**Всемирный форум для согласования правил  
в области транспортных средств**

### Предложение по дополнению 11 к первоначальному варианту Правил № 129 ООН (усовершенствованные детские удерживающие системы)

Представлено Рабочей группой по пассивной безопасности\*

**Рис. 3  
Минимальное расстояние для бокового удара**

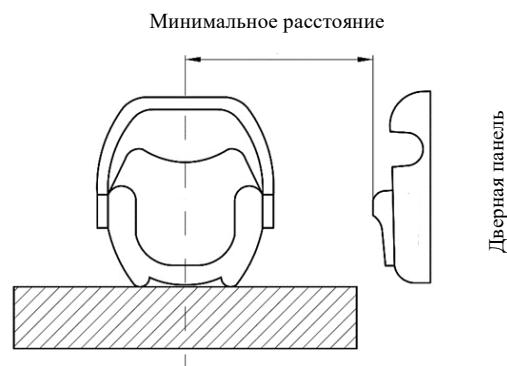
- в случае каждого испытания первоначальное положение панели боковой двери, по которой производится удар, относительно стенда регулируется с учетом минимального расстояния между дверной панелью транспортного средства и центром сидячего места, как показано на рис. 3.
